## キネティックのリコール情報及び点検についてのお知らせ

Serial Number : 04/19, 05/19, 07/19, 08/19, 10/19

2021/2/16

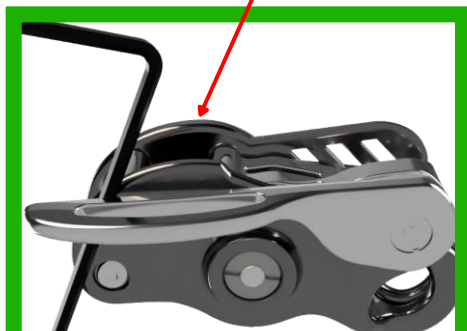
エーデルワイス社の品質管理部より、ハンドル(レバー)が破損したという事案が数件報告されました。非常に稀なケースですが、ハンドル取り付け部分に若干の弛みが確認されており、追加の負荷が加わった際にハンドル部が破損してしまう可能性があります。

万が一、ハンドルが破損した場合、キネティックのシステムはロックされた状態となり注意が必要です。アシストブレーキ機能への影響はなく、墜落の危険は回避できます。この問題は、デバイスのロックが解除できないため、安全にクライマーを降ろすために別のデバイス等を活用する必要があります。

危険を回避するために、以下に説明する手順に従って点検、確認をお願いします。

六角レンチがロープ末端部を通す穴(ロープエンドホール)の中央部を超えない場合は使用に問題ありません。

六角レンチがロープ末端部を通す穴(ロープエンドホール)の中央部を超えてしまう場合は直ちに使用を中止してください。
